ПЕРЕХОДНИКИ ДЛЯ КОКИЛЕЙ С ЖИДКОСТНЫМ ОХЛАЖДЕНИЕМ

ГОСТ 21090—75

Изменение № 1 ГОСТ 21090—75 Переходники для кокилей с жидкостным охлаждением. Конструкция и размеры

2. Конструкция и размеры переходников должны соответствовать указанным на чертеже и в таблице.

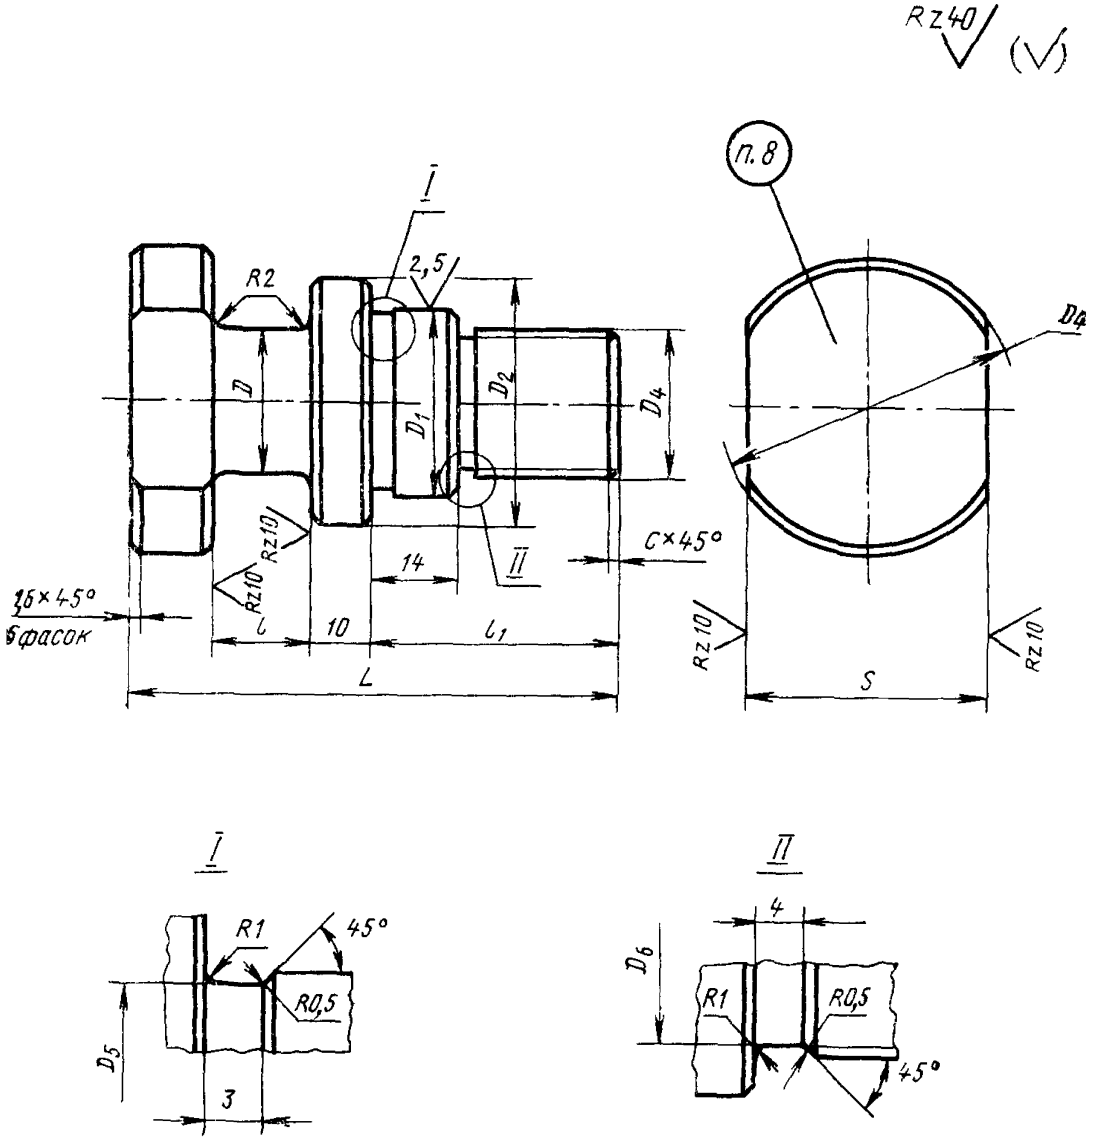
Пункт 2. Таблица. Заменить обозначения предельных отклонений: C_3 на h 8, A_3 на H8, C_5 на h12;

заменить наименование графы: «Теоретическая масса, кг» на «Масса, кг, не более».

КОНСТРУКЦИЯ И РАЗМЕРЫ ОТВЕРСТИЙ ДЛЯ УСТАНОВКИ ПЕРЕХОДНИКОВ В ПЛИТАХ ВЫТАЛКИВАТЕЛЕЙ

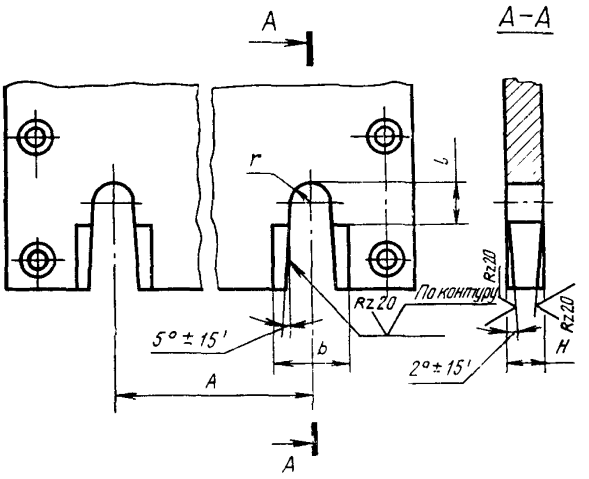
Приложение 2. Чертеж. Исключить слова: «По контуру»;

таблица. Заменить обозначение предельного отклонения: C_5 на h 12.
